INTERPELACJA

W nawiązaniu do maila, jakiego otrzymali radni oraz wiceprezydenci w sprawie wejścia na ogród działkowy z ulicy Błotnej, proszę o rozpatrzenie możliwości:

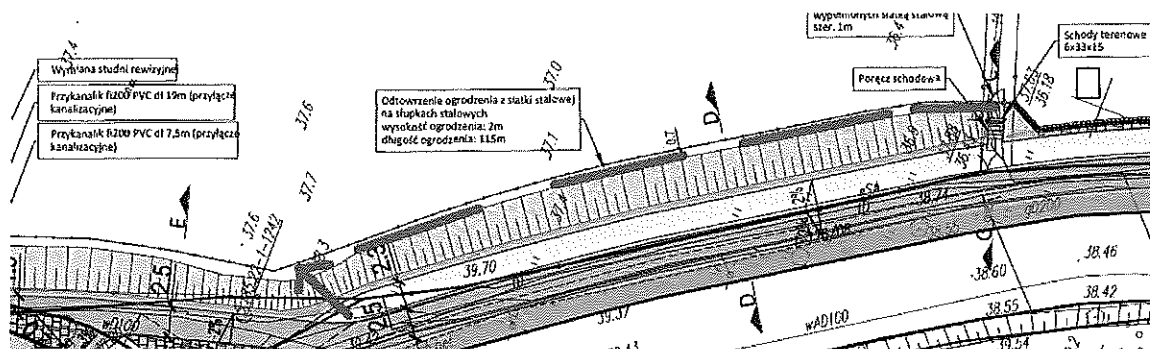
1. wykonania schodów terenowych do wskazanej działki w miejscu wskazanym niebieską strzałką (różnica terenu 39,70 - 38,30), albo
2. poszerzenia dojścia do indywidualnych wejść na działki (podobno są to jedyne wejścia) od zaprojektowanych już schodów z chodnika przy Żwirowej (dołem od strony Roosevelta - zaznaczone niebieską linią przerywaną).

Zwrócić należy uwagę, że od Błotnej i Żwirowej są bezpośrednie wejścia na ogrody działkowe i - z informacji, jakie uzyskałam od użytkowników - są to **jedyne wejścia**, gdyż od wewnątrz nie ma do nich dostępu. Ogródki stykają się "plecami". Jeśli potwierdzi się taki stan, to należałoby doprojektować "dojście" wzdłuż ogrodzenia na całej jego długości i doprojektować również furtki od Błotnej. W ten sposób unikniemy słusznego sprzeciwu pozostałych użytkowników ogródków, które w obecnie zaprojektowanym stanie pozostaną bez wejścia.
